Betreff: Bauleitplanung der Stadt Bad Oldesloe, frühzeitige Beteiligung

B-Plan 116 (Pölitzer Weg) und 12. Änderung des FNP

Bezug: Ihr Schreiben vom 05.11.2021

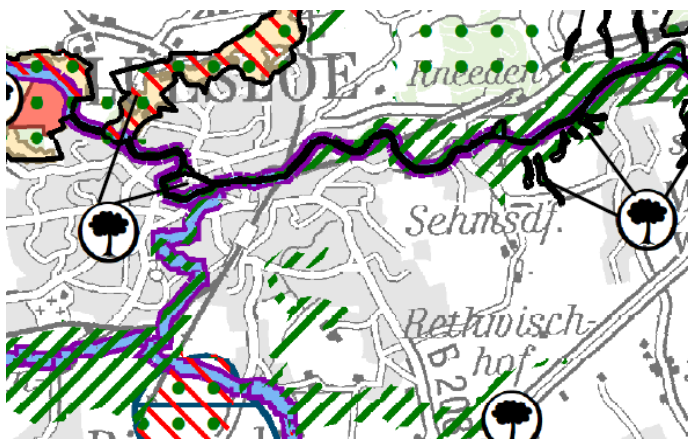
S. 16 Im Grünordnerischen Fachbeitrag sind nur die Quelle und ihr Umfeld, dazu die Knicks und der Feuchtwald als geschützte Biotope flächenscharf ausgewiesen. Alle eingetragenen „nassen Flächen“ sollten mindestens als mesophiles Grünland feuchter Standorte eingestuft werden. Für die südlich angrenzenden Flächen muss geprüft werden, ob und wie weit es sich ebenfalls um mesophiles Grünland handelt. Dieser Biotoptyp war zur Zeit der Grünlandkartierung (17.08.2014) noch nicht vorgesehen. In der Anlage 1 finden sich die Artenlisten dieser Flächen vom Mai 2021. Bewertung und Abgrenzung sollten durch das LLUR erfolgen.

Nach unserer Geländekenntnis wäre eine nördliche Begrenzung der Bebauung durch die 11m-Höhenlinie erforderlich.
